REF.: "Novo Sistema de Vedação do Eixo Dianteira(Retentor BY) ".

Foi realizado melhoramento no sistema de vedação do eixo dianteiro de todos os tratores da fabricados pela Agritech Lavrale S.A.

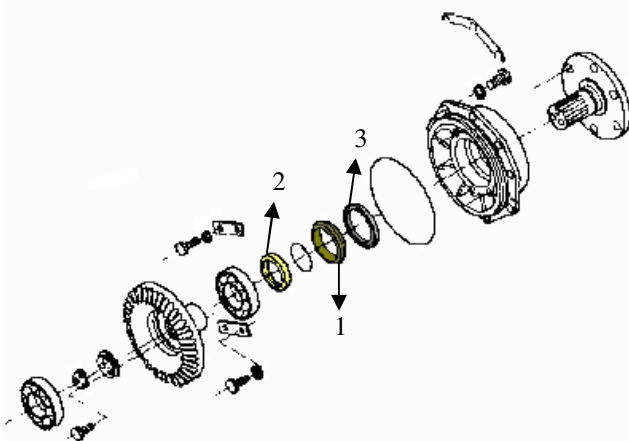
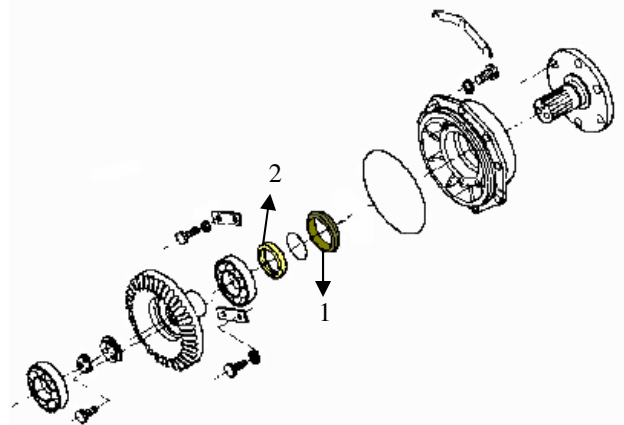
Para realizar este procedimento foi alterado o retentor YB40T.15231 pelo retentor YB40T.15232, devido esta alteração foi necessário alterar o colar de YB40T.15432 para YB40T.15433, com este procedimento o retentor YB42.42390 foi excluído.

Antigo

Novo

Nota*: A bucha YB40T.15432 possui as dimensões de 60dx75Dx22L, já a bucha YB40T.15433 possui as dimensões de 60dx70Dx22L.
